კორექტირებული არქიტექტურული პროექტის საექსპერტო შეფასება

ქ. თბილისი, ლისის ტბის მიმდებარედ, ნაკვეთი 09/124
(ს/კ 01.10.18.009.124)

შესრულებულია არქიტექტურული პროექტის
“ტექნუკური რეგლამენტის “შენობა-ნაგებობის უსაფრთხოების წესების”
დამტკიცების თაობაზე” საქართველოს მთავრობის
2016 წლის 28 იანვრის N41 დადგენილების
და N 498 2017 წლის 20 ნოემბერს დადგენილებაში შეტანილი
ცვლილების ტექნიკური რეგლამენტის
მოთხოვნებთან შესაბამისობის დადგენის მიზნით

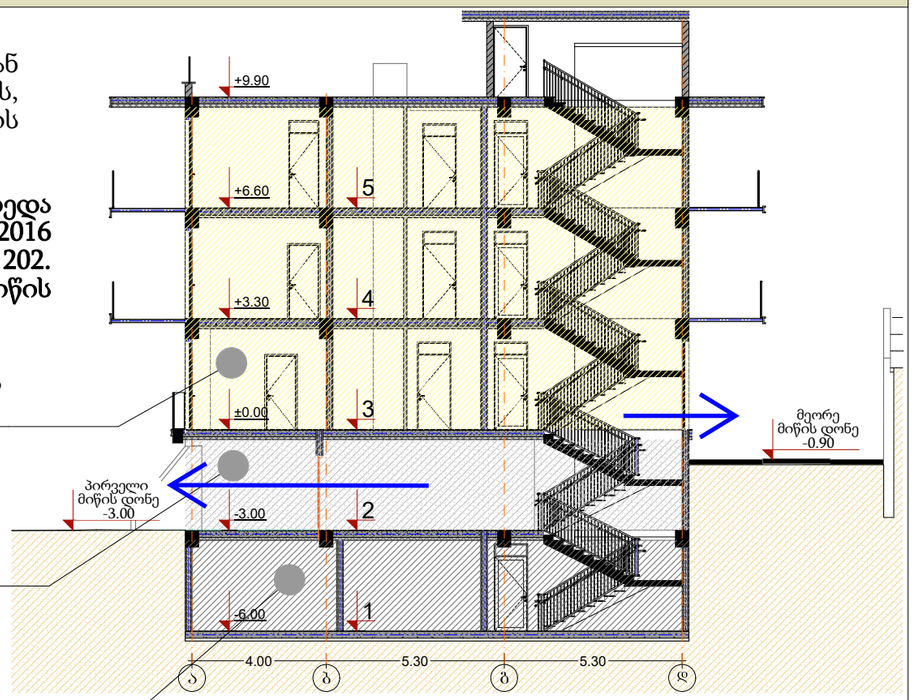
წესების მე-10 თავის 1021.2 ქვეპუნქტის, და 1021.2(1) 1021.2(2) ცხრილიდან გამომდინარე შენობის სამ სართულს სადაც განთავსებულია სც-2 დაკავებულობა, ემსახურება ორი შიგა გასასვლელის გზა-კიბე,

წესების მე-10 თავის 1021.2 ქვეპუნქტის, და 1021.2(1) 1021.2(2) ცხრილიდან გამომდინარე შენობის -3,000 ნიშნულზე სადაც განთავსებულია სწ-2 დაკავებულობა (დ.დ. 17), ასევე 1021.2 ქვეპუნქტის 1, გამონაკლისის შესაბამისად ,,დასაშვებია, 1015.1 ქვეთავის შესაბამისად მოწყობილ ოთახებს, ფართობებსა და სივრცეებს, რომელთა გასასვლელები შენობიდან გამოსასვლელის დონეზეა და პირდაპირ გარეთ გადის, ემსახურებოდეს ერთი გასასვლელი; ემსახურება ერთი შიგა გასასვლელის გზა-კიბე,

წესების მე-10 თავის 1021.2 ქვეპუნქტის, და 1021.2(1) 1021.2(2) ცხრილიდან გამომდინარე შენობის -6,000 ნიშნულზე სადაც განთავსებულია სწ-2 დაკავებულობა (დ.დ. 21), რომელიც მოწყობილია პირველი მიწის დონის სართულის -3,000 ნიშნულის ქვეშ რომელის გასასვლელები შენობიდან გამოსასვლელის დონეზეა და პირდაპირ გარეთ გადის, ემსახურებოდეს ერთი გასასვლელი;

გამომდინარე აქედან -6,000 ნიშნულზე მოწყობილი ერთი გასასვლელი აკმაყოფილებს 1021.2.2 ქვეპუნქტის მოთხოვნებს მიწის დონის ქვედა სართულებთან დაკავშირებით. (მიწის დონის ქვედა სართული, რომელსაც ერთი გასასვლელი ემსახურება, არ უნდა მდებარეობდეს მიწის დონიდან ერთზე მეტი სართულით ქვემოთ).
